工程指示 / 要求簡箋(E.I.)

工程指示編號：EI / 1163 / 19

工程名稱：觀塘裕民坊

工程項目：幕牆 生窗玉(T1-T5)(7-50/F)

名稱	生窗玉組裝圖	制圖	邱紅	2019.11.15	修改	A	
材料	-	復核	謝永林	-	日期	2019.11.19	
顏色	EC-DG-S332054 (3塗)	批准			圖號	UN-DL1

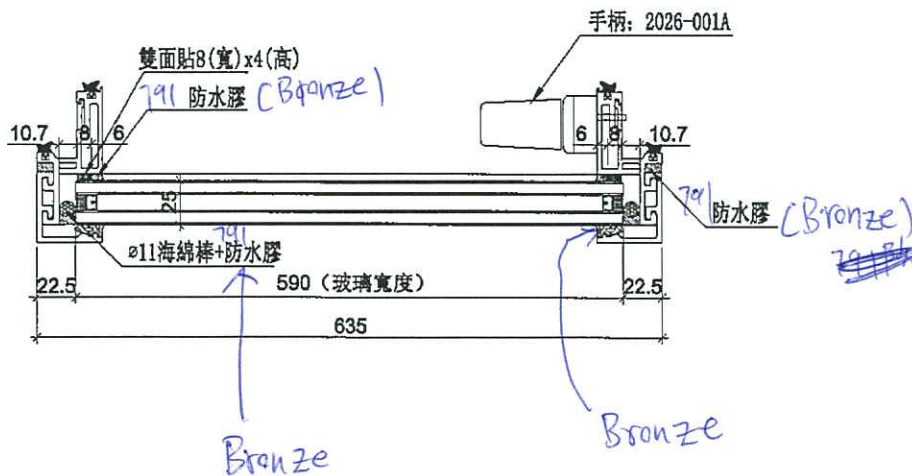
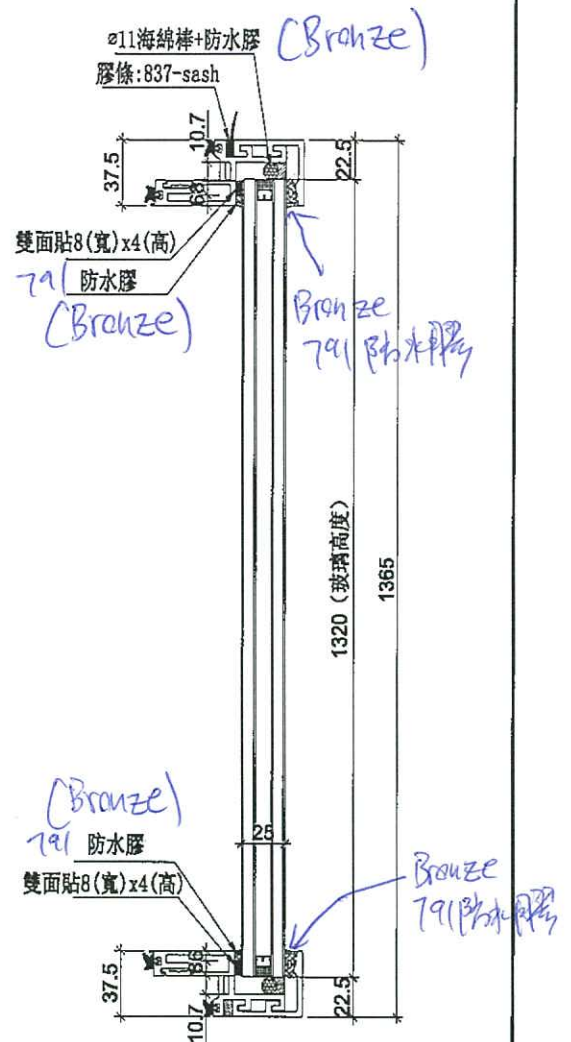
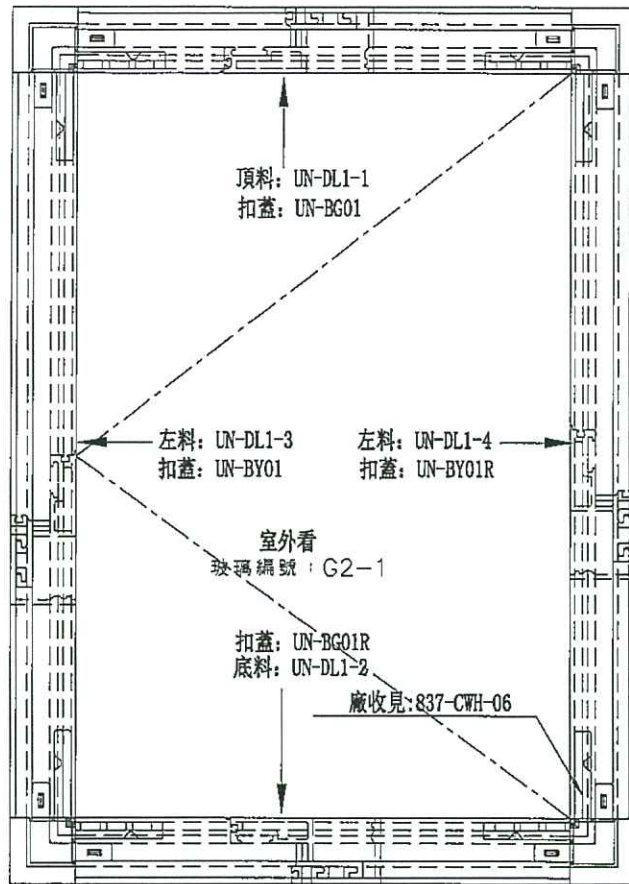
D 版: 1) 以免混亂，請按附件標示，窗玉膠顏色進行打膠 (M01)

青哥,王良請留意: 1) 唧膠顏色, 飾線碰口位唧灰膠

2) 窗玉飾線碰口位必須按附圖收貨標準做(EI0560 曾做樣板)

桂富餘(和)進口. 收貨標準.

此膠

為灰色

DC791
